Zeitschrift: **Schweizer Ingenieur und Architekt**

Heft 15

Centre de rencontres, de spectacles et de loisirs à Moutier BE

5e prix (7000 Fr.): **Architrave**, Delémont;
collaborateurs: **Henri-Robert Charrue**,
Gérard Wuthrich, **Aurèle Calpe**

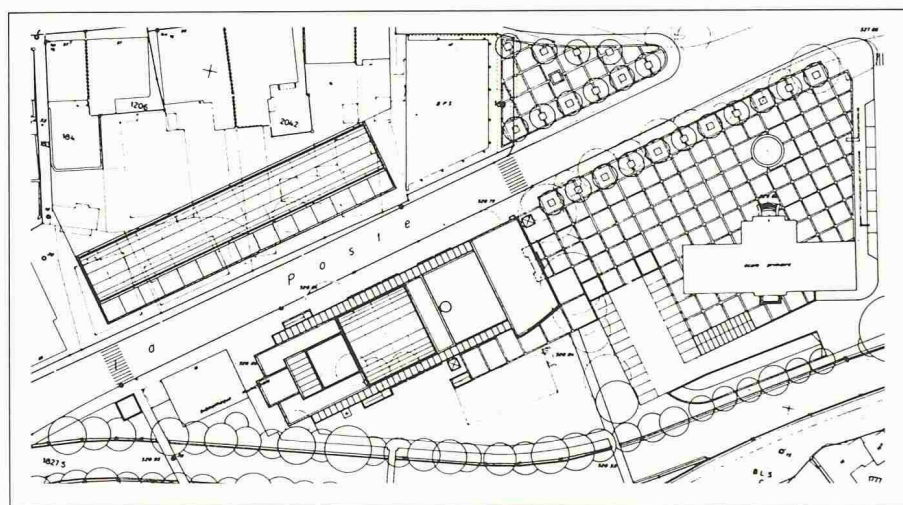
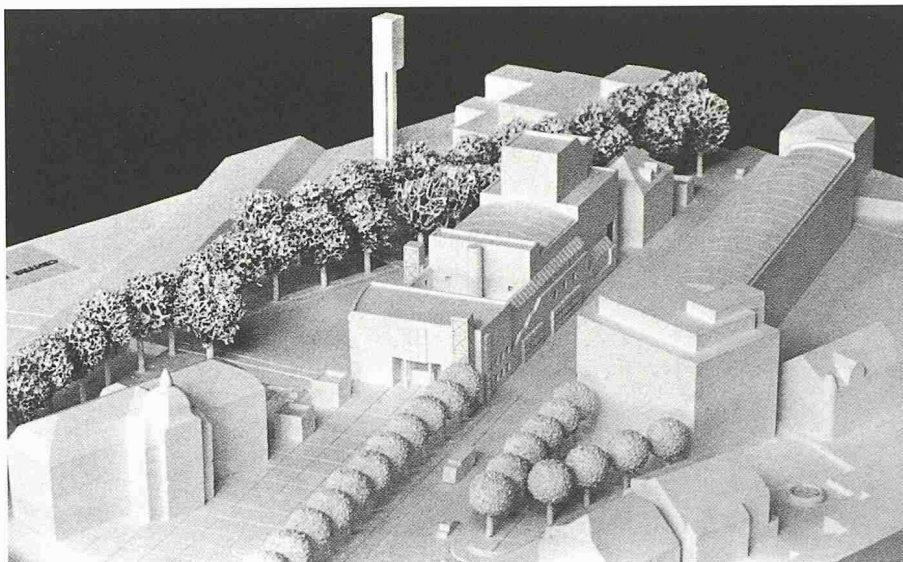
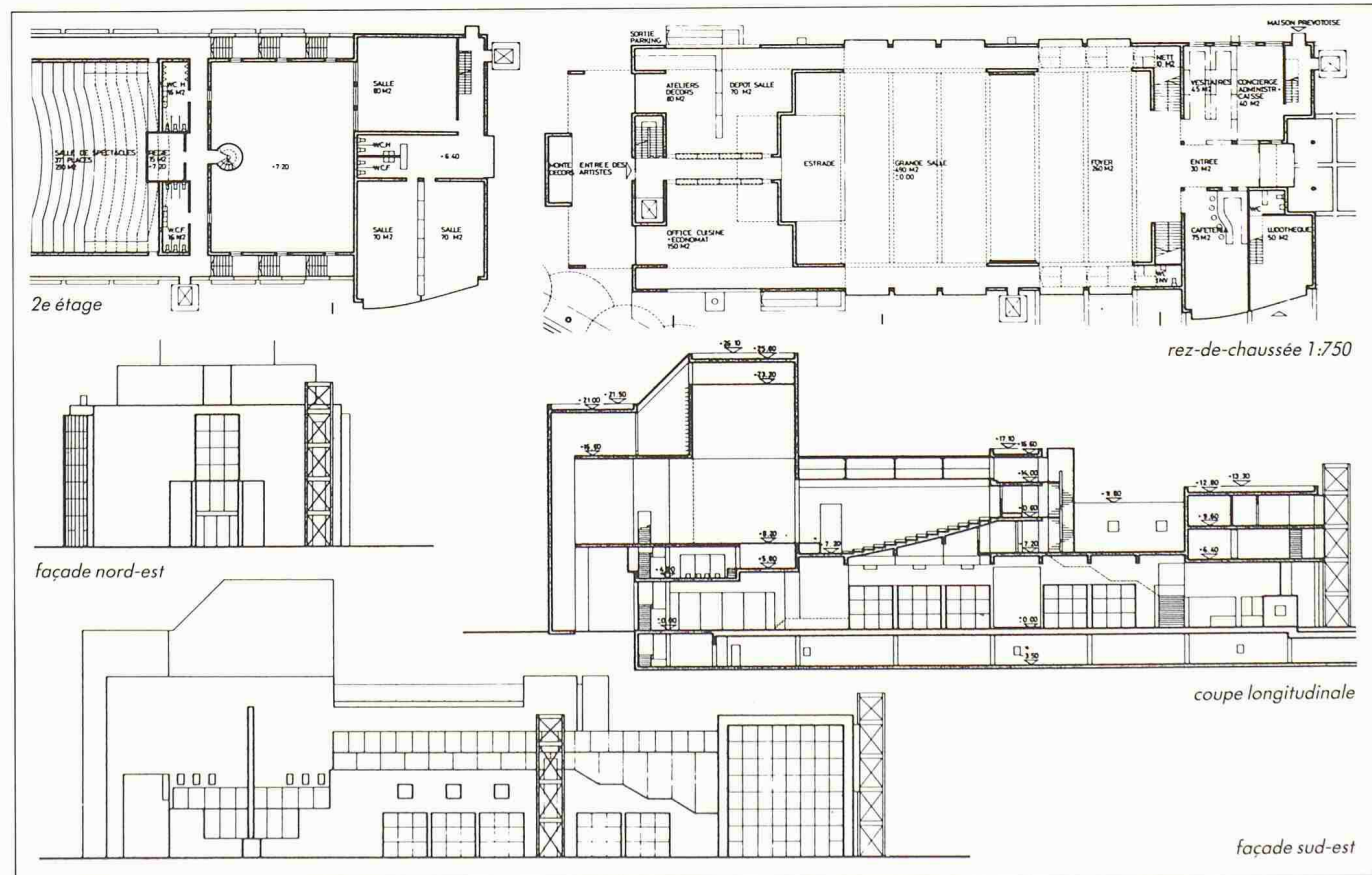
Le parti de renforcement de l'avenue de la Poste, prolongé au travers de la place par des plantations, est clair; le préau Nord de l'école devient l'espace principal d'accès. Le traitement égal du front de rue et de la façade côté Birse ne tient pas compte des caractères spécifiques de ces espaces. La disposition de l'entrée de la Maison Prévôtise est mauvaise. La volumétrie est écrasante; les rapports de masses avec la bibliothèque et l'église sont hors d'échelle. L'ensemble est grandiloquent et ne dialogue pas avec la ville.

Les deux salles superposées fonctionnent bien. Le plafond «en voûte» de la salle de spectacles rend toutefois difficile son accès pour l'équipement scénographique. Le foyer constitue un prolongement logique et facilement exploitable de la grande salle. En revanche l'accès à la salle de spectacles est trop long. L'entrée principale, bien située dans l'axe du bâtiment et donnant sur le préau Nord de l'école, manque d'ampleur.

6e prix (6000 Fr.): **Andrea Molari, Bernard Wick**, Bienne; collaborateurs: **J.-P. Joliat, M. Schuepbach**

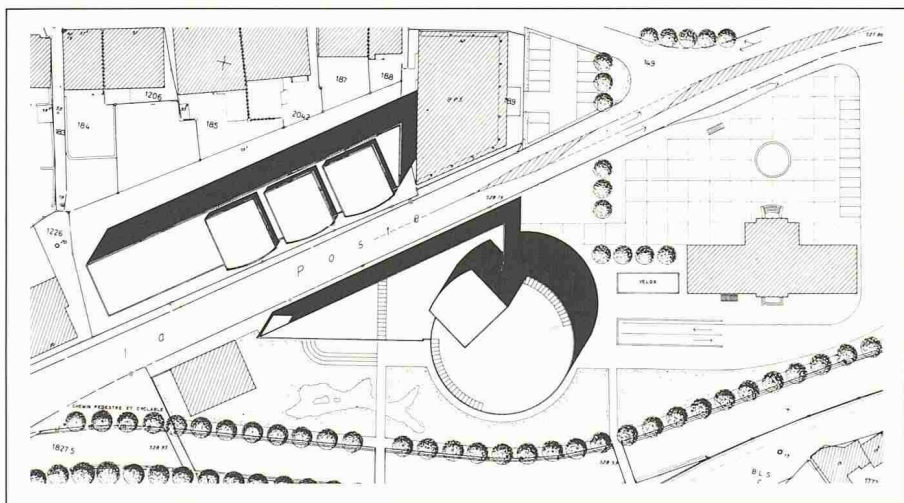
Le renforcement proposé du côté Nord de l'avenue de la Poste ignore la possibilité d'une continuité entre la ville et la Birse. Les façades du volume secondaire ne reflètent pas l'échelle (niveaux) des espaces qu'il contient. La logique du cylindre devrait engendrer une définition d'espace homogène sur son pourtour.

L'entrée principale et la cafétéria, ouverte sur le parc, assurent un accueil agréable. La salle de jeunesse indépendante avec son prolongement extérieur en gradins, constitue une bonne solution, mais les autres locaux sont mal disposés. La forme extérieure ronde du bâtiment principal ne reflète pas l'aménagement des espaces intérieurs qui sont conventionnels. La superposition des deux salles pose des problèmes d'exploitation et d'accès difficiles tant pour les spectateurs que pour la scène. Le choix du système constructif n'est pas cohérent avec le parti architectural. La superposition des fonctions est mal résolue: hauteur de la grande salle insuffisante, mauvaise relation du dessous de scène avec la scène.
